## RECALL de equipos con Correcciones tipo RT

Afectará a todos los productos Plantium con señales **RT2** y **RT15**.

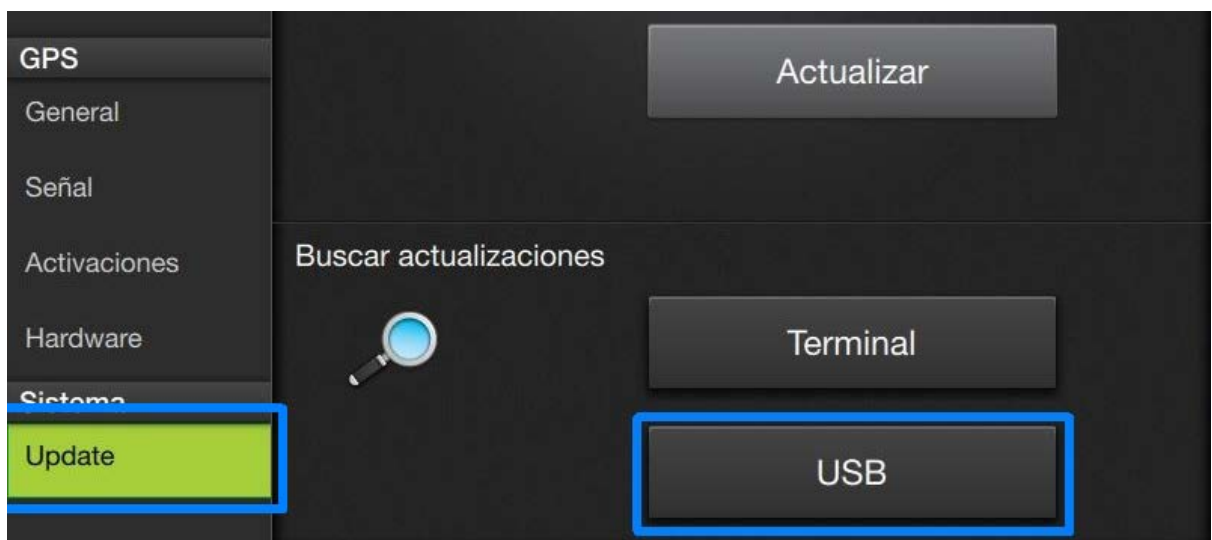
Descargar desde el sitio <http://www.plantiumhelp.com/actualizaciones/> el archivo [SBOX\\_deploy\\_Vader.zip](#) y copiarlo en un Pendrive USB. No se debe abrir el archivo comprimido ZIP. Solamente se debe copiar al directorio raíz del Pendrive USB.

Insertar el Pendrive USB con el archivo descargado en el SBOX7 (conector USB en el lateral derecho).

Ingresar al menú [Diagnóstico](#) | [Vader](#).

En la pantalla [Update](#), deslizar el panel derecho hacia abajo y presionar el botón [USB](#).

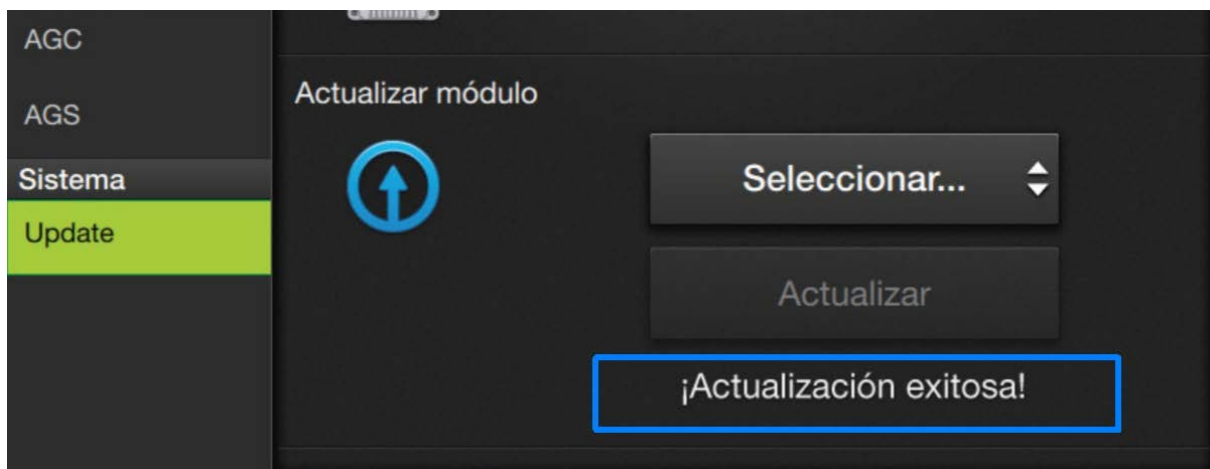
A continuación, seleccionar la versión de software **1.0.2b33** y presionar el botón **Actualizar**.

Se mostrará en pantalla el avance del estado de actualización, y al cabo de algunos minutos deberá informarse **¡Actualización exitosa!**
